RAPPORT D'INCIDENCES
Amendé des compléments sollicités par
la direction de l'urbanisme dans un mail du 28.08.2018.

Relatif à la construction/rénovation des
Ecoles primaire & maternelles P18, M3, L18 et K3
à 1070 ANDERLECHT

Pour faciliter la synthèse, nous avons intégré nos réponses
dans le rapport initial du 08.09.2017 :

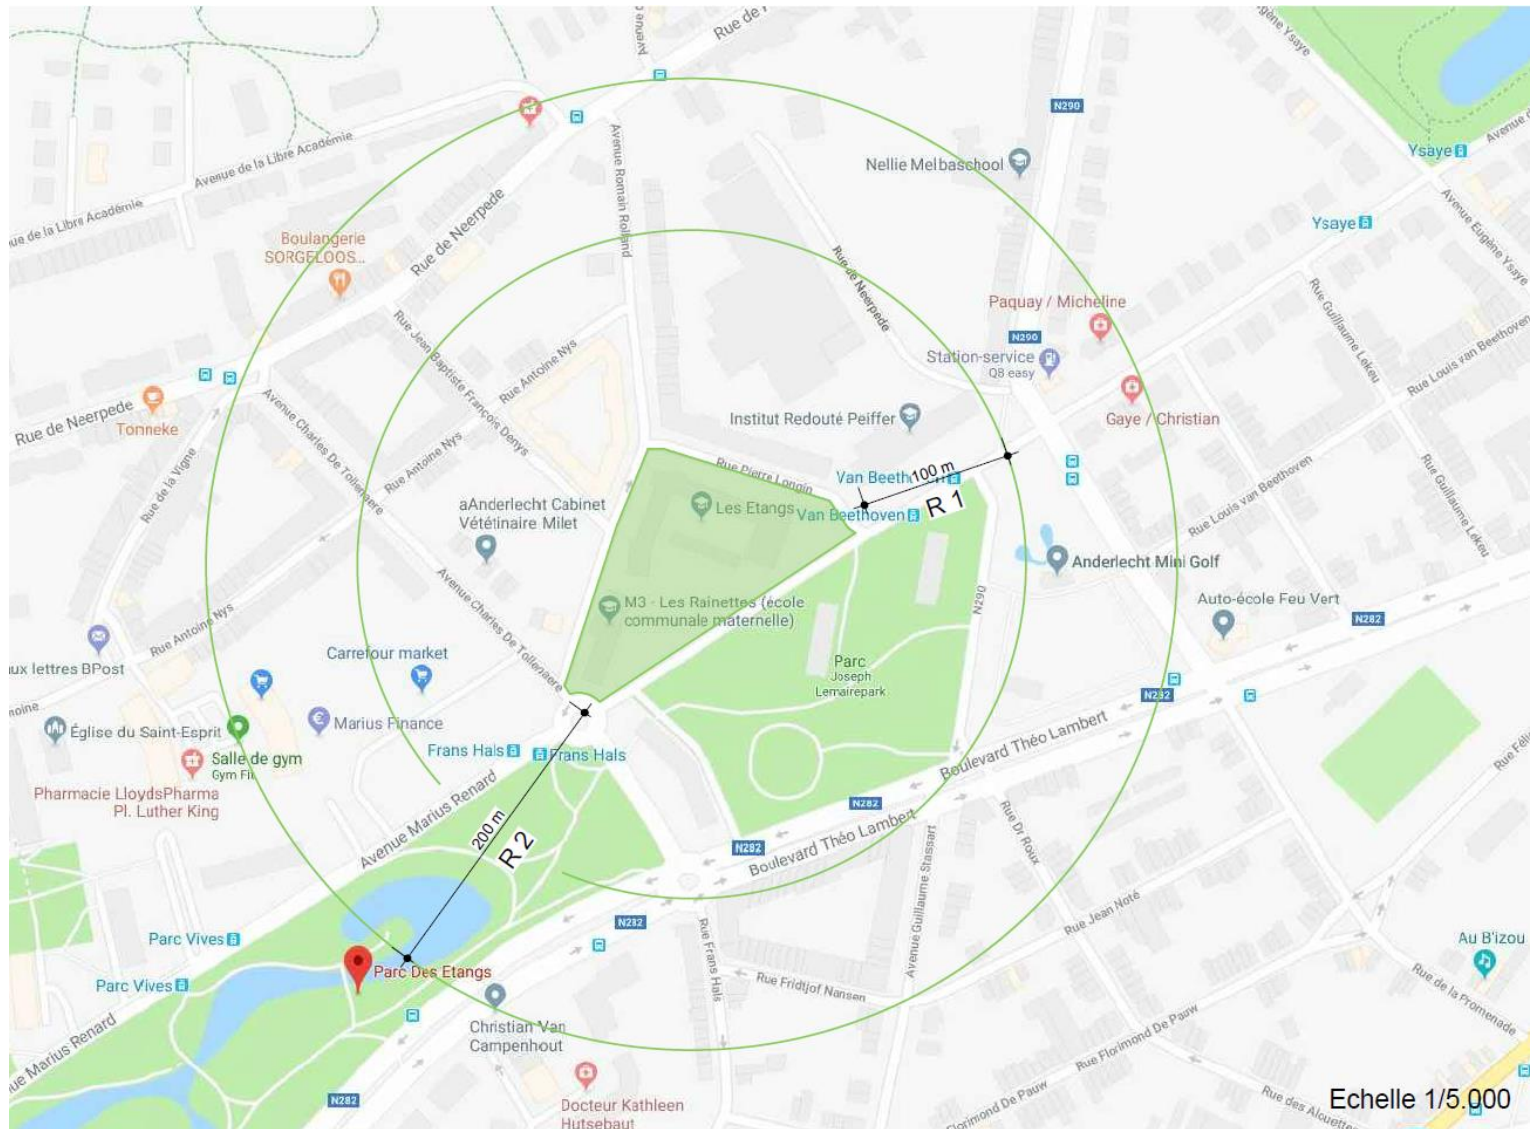
*Pourriez-vous définir les aires géographiques d’étude adoptées pour les différents domaines d’étude ?
La définition de ces aires permet d’entamer une réflexion sur l’ampleur potentielle des impacts du projet.*

*L’aire géographique d’étude adoptée est maintenant référencée sous chaque domaine.
Celle-ci fait référence au schéma ci-dessous. Avec les rayons R1(100m) et R2(200m).*

Plan des zones vélos au 100ème :

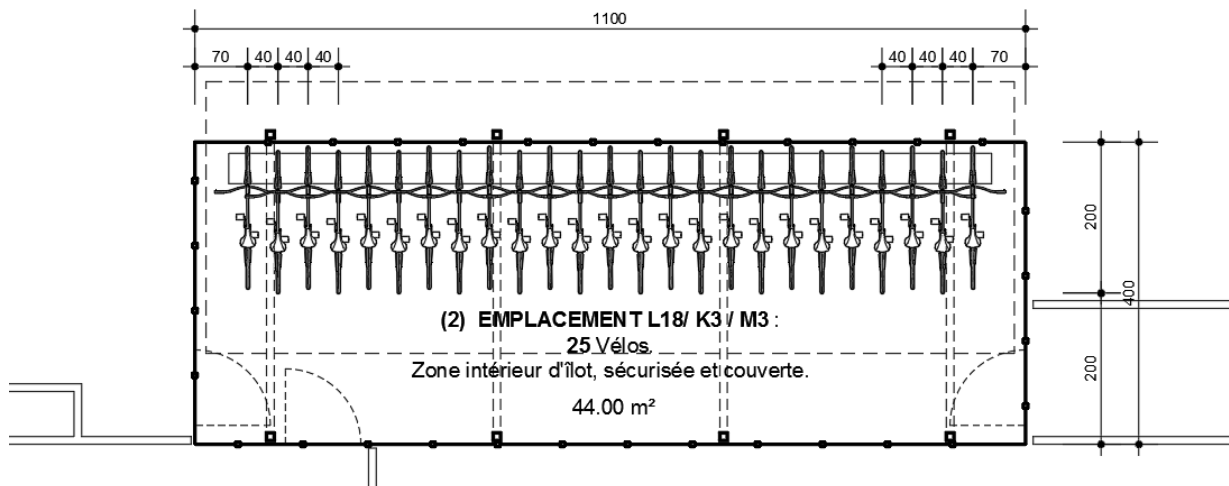
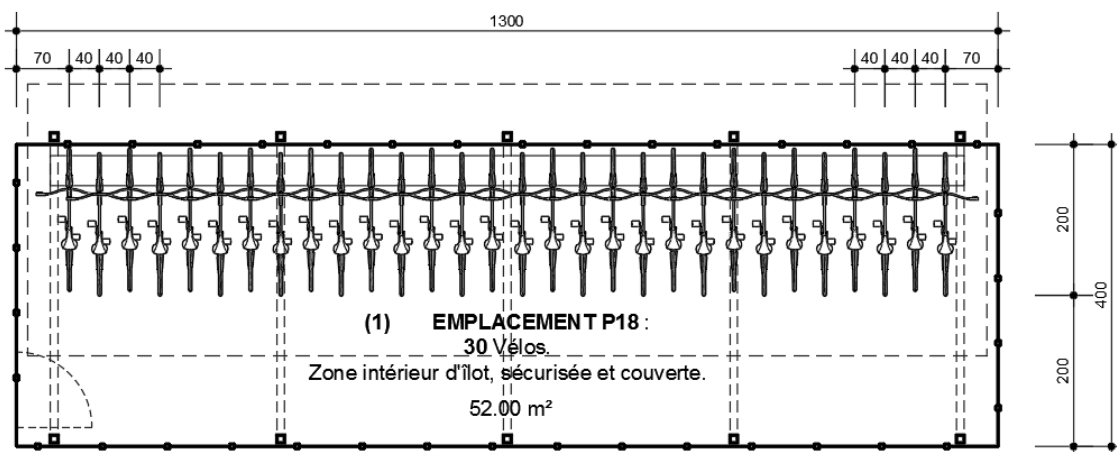
Pourriez-vous donner plus d’information sur les locaux pour vélos : superficie, accès (locaux sécurisés ou non, accessibles aux élèves, professeurs et parents ? et leur localisation (un plan de ceux-ci serait utile à l’analyse)).

Les espaces de stationnement des 55 vélos sont répartis en deux zones destinées aux différentes entités de l’école. Nous avons maintenu un modèle de rangement en surélévation alternée (fiche produit à définir lors de l’exécution).

Les deux zones sont situées en intérieur d’îlot, sécurisées par une clôture. Les vélos sont protégés de la pluie par un auvent d’une profondeur de 360cm (recouvrant ainsi les vélos avec un débord de 80cm de part et d’autre de ceux-ci).

Pour définir les dimensions entre vélos et les zones de dégagement, nous avons suivi les prescriptions indiquées dans le document de Bruxelles environnement "Recommandation pratique Ter03".

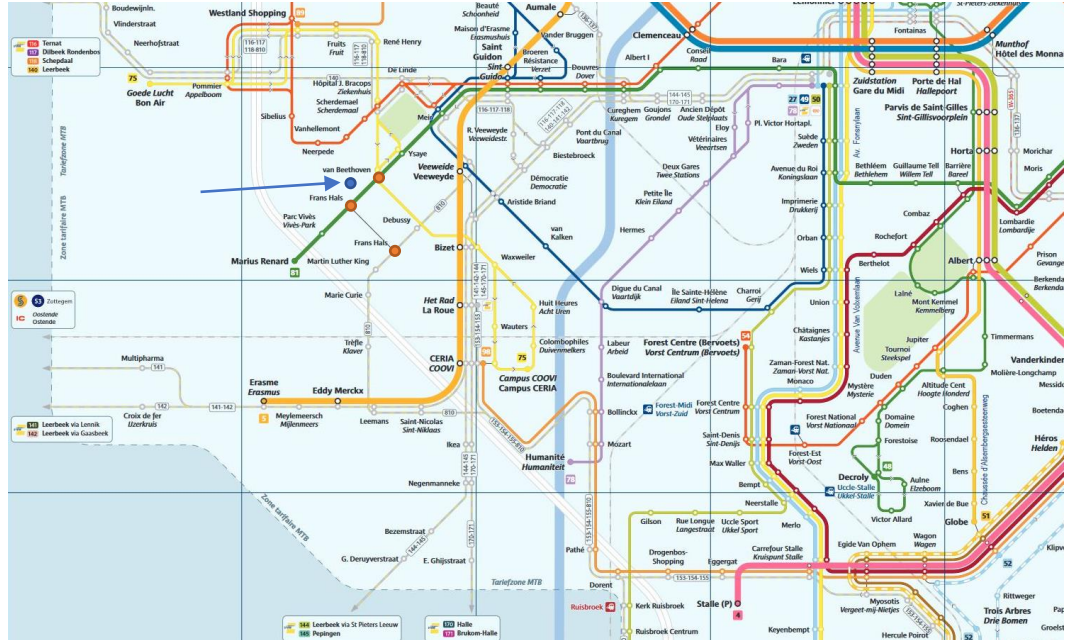
Quelle est l'offre en Transports en Commun (proximité des arrêts, type, fréquence) ?

Pourriez-vous préciser la distance du site jusqu'aux arrêts de transport en commun les plus proches et la fréquence de passage des véhicules circulant sur les lignes mentionnées ? Cela permettra d'avoir une idée de l'accessibilité de l'école en transport en commun.

Proximité de transport STIB et De Lijn. Tram et bus.
STIB Tram 81 : Fréquence : 8 à 15 min.
(1) Frans Hals : 290m (2) Van Beethoven : 140m.
STIB Bus 75 : Fréquence : 10 à 15 min.
(2) Van Beethoven : 140m.
DE LIJN Bus 810 : Fréquence : 20 min.
(3) Frans Hals : 600m.

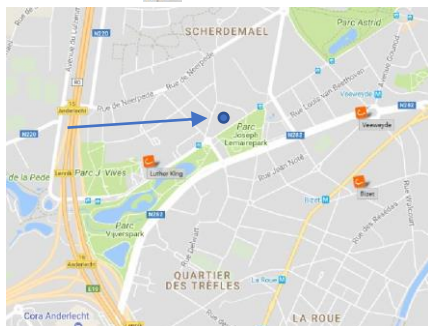
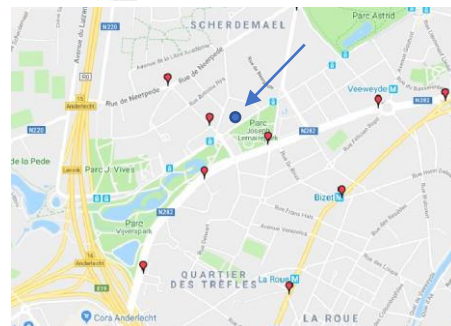
Existe-t-il des stations Villo et Cambio dans le quartier ?

Le site est proche de sites Villo et Cambio :

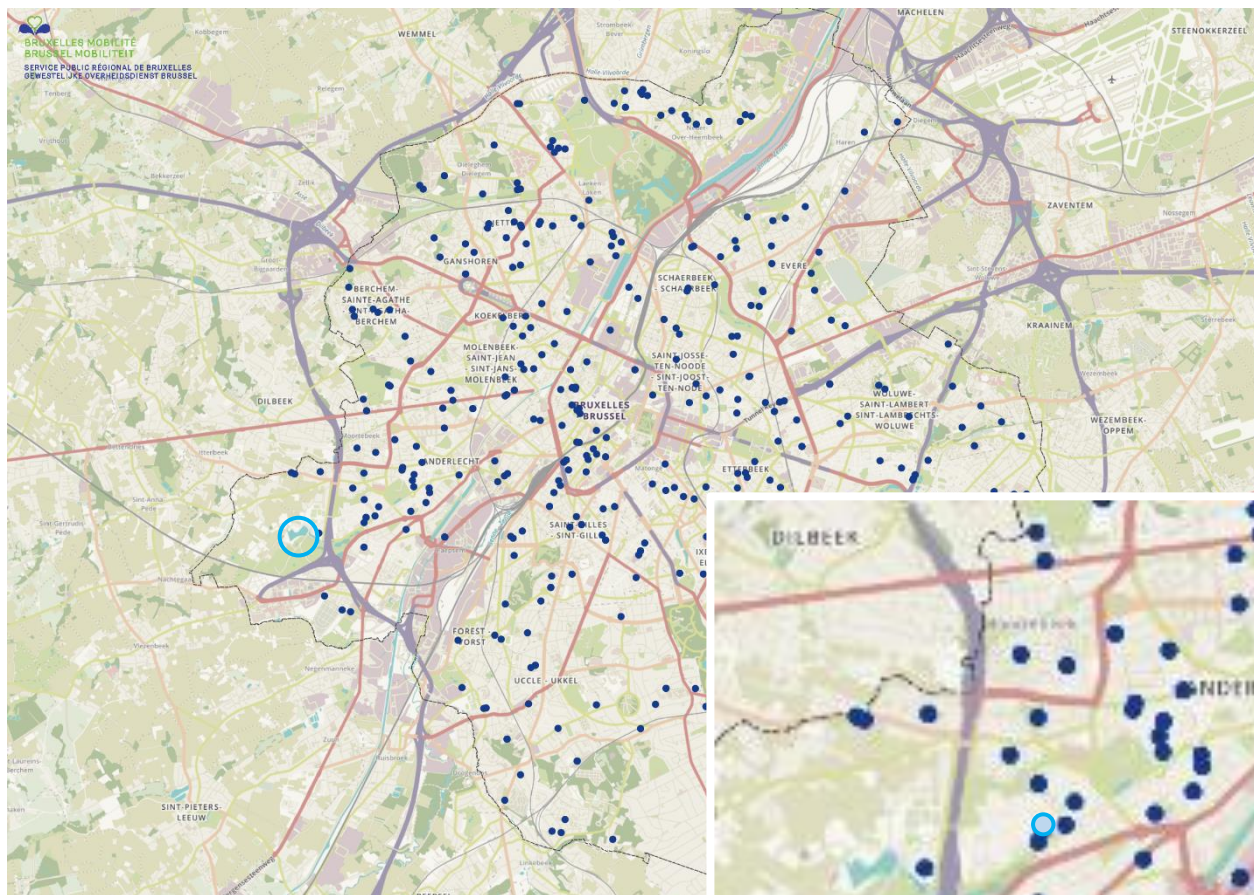
Le schéma ajouté en page 16, illustrant le stationnement en voirie en situation projetée, ne semble pas représenter la zone de Kiss and Ride de l’avenue Marius Renard, pourtant indiquée sur les plans du projet. Si cette zone ne correspond pas à des places avec restrictions, veuillez le préciser textuellement à la page précédente.

Le schéma a été adapté. Cette zone de Kiss and Ride correspond à des places avec restrictions.

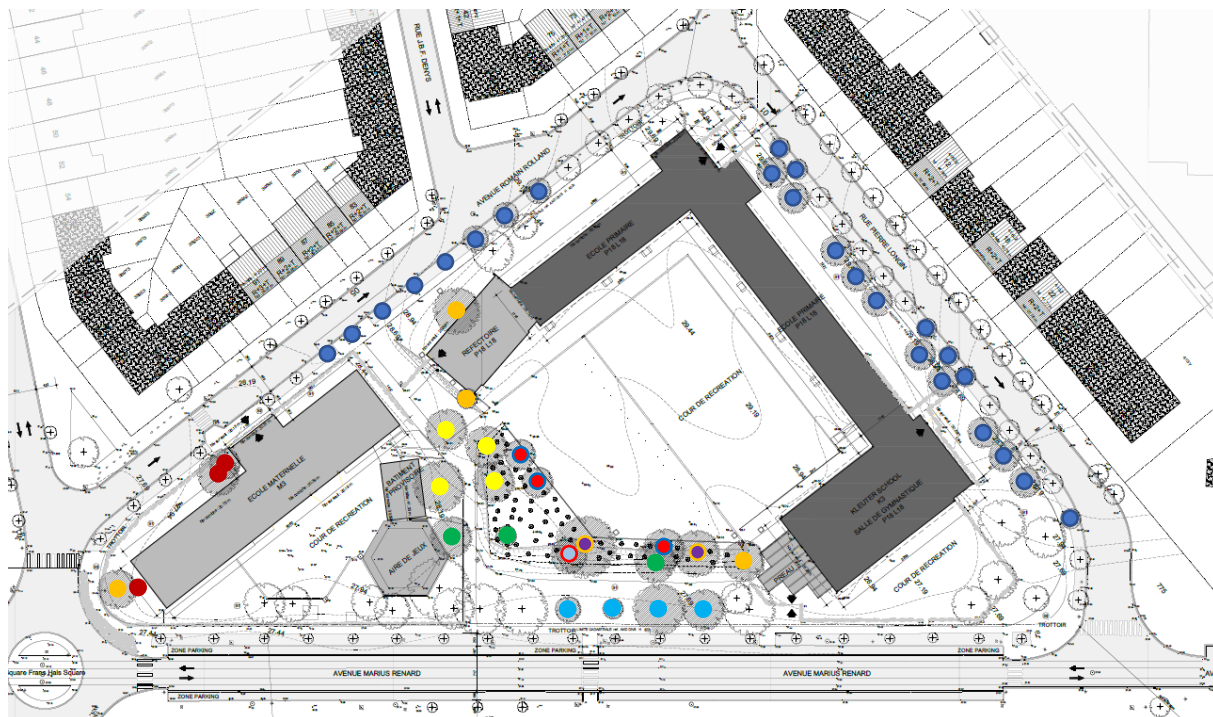
Pouvez-vous préciser le nombre d’arbres abattus ? (Espèces et dimensions) ainsi que les situer sur un plan.

Plusieurs essences sont concernées :

Couronne \varnothing :
● - Bouleau - <i>Betula</i> .	(3)	\varnothing 3, 5 et 7 m
● - Cerisier du japon - <i>Prunus serrulata</i> .	(24)	\varnothing 1.80, 5 et 6 m
● - Erable - <i>Acer</i> .	(3)	\varnothing 4, 6 et 8 m
● - Frêne - <i>Faxinus</i> .	(4)	\varnothing 4, 8 et 10 m
● - Hêtre commun - <i>Fagus sylvatica</i> .	(4)	\varnothing 8 et 10 m
● - Peuplier argenté - <i>Populus alba</i> .	(4)	\varnothing 6 et 8 m
● - Sorbier - <i>Sorbus</i> .	(1)	\varnothing 7m
● - Tilleuls - <i>Tilia</i> .	(2)	\varnothing 9 et 12 m
● - Autres.	(4)	\varnothing variable
